LUDF/LUDFS プラクランプレバー(めねじ) 仕様変更

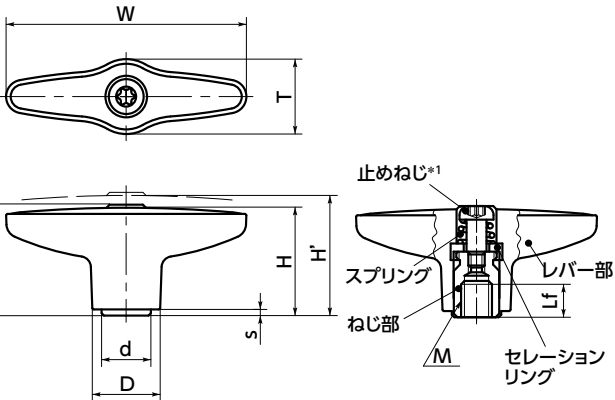
*1: 止めねじの頭の形を六角穴付きからヘキサロピュラ穴付きに変更しました。
